Oggetto: Sito di Bonifica di Interesse Nazionale "Bussi sul Tirino". Area "Tre Monti" di Edison SpA –Invio Parere Tecnico "PROGETTO OPERATIVO DI BONIFICA E PIANO DI RIMOZIONE RIFIUTI AREA TRE MONTI – BUSSI SUL TIRINO (PE)". Richiesta integrazioni

In merito alla nota MATTM, prot. N. 2251 del 01/02/2018 acquisito al Ns. prot n. 4504 del 1/02/2018, sul documento richiamato in oggetto per l'area Tre Monti" si riscontra quanto di seguito evidenziato. Il documento progettuale è stato predisposto da Arcadis (30/01/2018) per conto di Edison SpA e acquisito dal sito MATTM.

Fig. 1 Ubicazione dei piezometri e degli alberi campionati per indagini di phytoscreening (in viola gli esemplari con concentrazioni significative di solventi in rosso quelli con tracce di solventi)

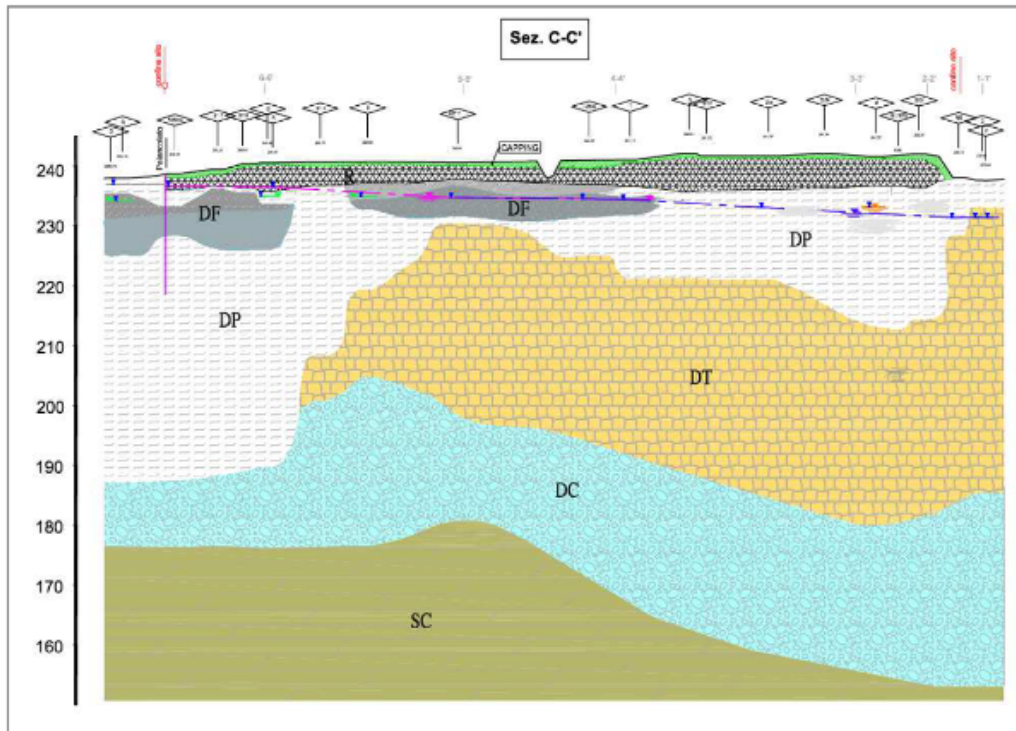
In base al modello concettuale prodotto da SGI ad ottobre 2017, alle stratigrafie dei sondaggi e alle sezioni geologiche interpretative eseguite fino a settembre 2017, infatti, era emerso che i materiali fini e torbosi, in tale settore del sito di discarica posto a confine con l’abitazione “Di Virgilio” (fig. 1), presentavano una significativa diminuzione dello spessore (inferiore a 5m). Secondo SGI verosimilmente il trasferimento della contaminazione alla falda contenuta nei travertini avviene lungo il contatto laterale tra i limi argillosi ed i travertini (fig. 2 e fig.3).

Nel settore nord, corrispondente alla zona di contatto tra i depositi palustri ed i travertini, erano emerse evidenze di contaminazione sulla vegetazione arborea, in prossimità della perimetrazione della discarica ed in aree esterne di valle, nota ARTA prot. 29496 del 27.10.17, che hanno portato alla richiesta di integrare il sistema di MIPRE, composto dai pozzi W1, W2 e dal piezometro F’.

Foto 1 Panoramica del perimetro a nord della discarica tre monti e ubicazione dei pozzi W3A e W3B e degli alberi contaminati campionati

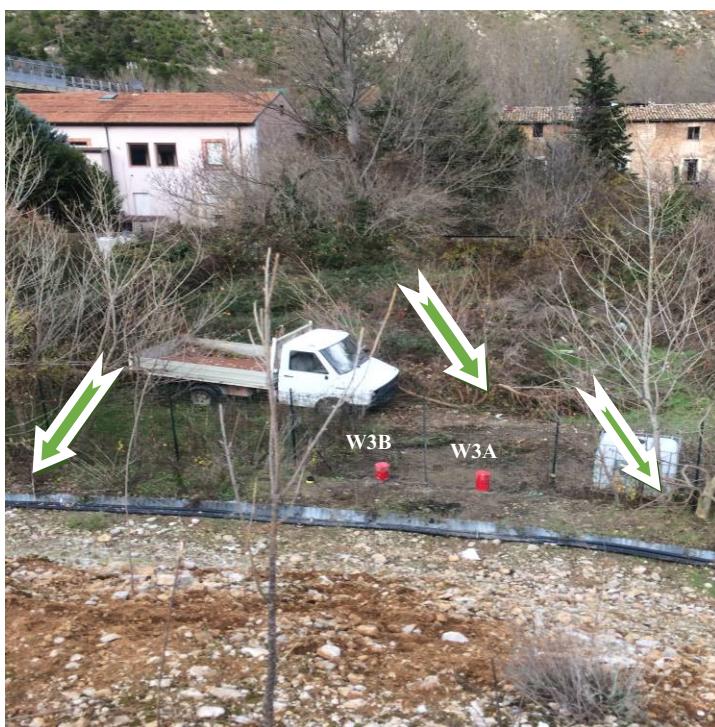
Edison ha effettuato le ulteriori indagini integrative, svolte da SGI tra i giorni 11 e 13 dicembre 2017, che sono consistite nella realizzazione di due pozzi: W3a (profondo 30m) e W3b (realizzato a distruzione e profondo 15 m) (foto1). Il pozzo W3a è stato fenestrato nel travertino mentre il W3b nei depositi palustri.

- 1) I controlli attuati da ARTA, comunicati in sede di CdS del 19 dicembre 2017, nei terreni prelevati dal sondaggio W3A, hanno evidenziato la presenza di terreni naturali ascrivibili ai depositi palustri fino a circa 17 m passanti a travertini, ed elevate concentrazioni di COV nell'intervallo 5-6 metri da p.c. (allegato 1).
- 2) Inoltre nel corso del sopralluogo è stata verificata, tramite strumentazione portatile e fiale colorimetriche, la presenza di significative concentrazioni di COV (tra cui cloruro di vinile) anche nei vapori di entrambi i pozzi (foto 2).

Fig.4 Interpretazione della distribuzione della contaminazione da SGI, modificata con l'ubicazione dei pozzi W3A e W3B e della contaminazione.

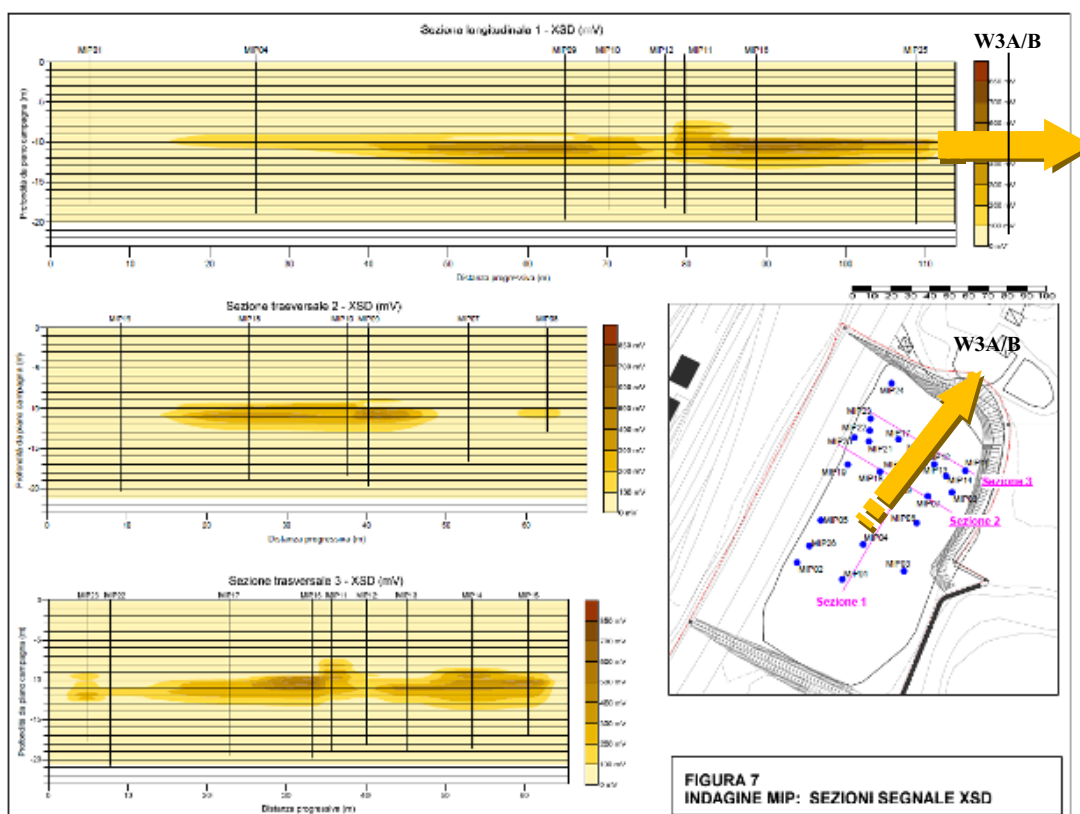
L'intervallo stratigrafico individuato come contaminato si prolunga al di sotto della discarica e corrisponde a quello oggetto dell'intervento di desorbimento termico all'interno della discarica (Fig4). Di conseguenza i contaminanti, che erano contenuti nei rifiuti, non solo nel tempo sono migrati in profondità lungo la verticale, concentrandosi in corrispondenza di tale intervallo, ma si sono propagati anche all'esterno delle aree della discarica.

Da cui l'esigenza di intervenire sulla sorgente secondaria della contaminazione individuata nei terreni posti esternamente alla discarica, e pertanto su un'area ben più ampia di quella attualmente perimetrata all'interno del sito di discarica, ed interessata dal progetto proposto.

Si ritiene inoltre che l'intervento di barriera, per le MIPRE, dovrà necessariamente essere esteso anche ad entrambi i pozzi W3A e W3B. Quindi avviata la fase di emungimento e trattamento, dovranno esserne verificate efficienza ed efficacia tramite pozzi spia posti a valle della barriera, già prescritti in sede di CdS e non ancora realizzati.

- 1) Rielaborazione della carta delle isopache del deposito palustre, di fig. 14 del documento Arcadis, sulla base dei risultati delle indagini aggiuntive attuate a dicembre 2017; Il suddetto documento dovrà essere corredato dalle stratigrafie dei sondaggi pozzi W3A e W3B.
- 2) Proposta delle ulteriori attività d'indagine richieste nell'ambito delle CdS di dicembre 2017 e gennaio 2018.
- 3) Elaborazione della carta della piezometrica nei depositi palustri sulla base dei piezometri esistenti e di nuova realizzazione.
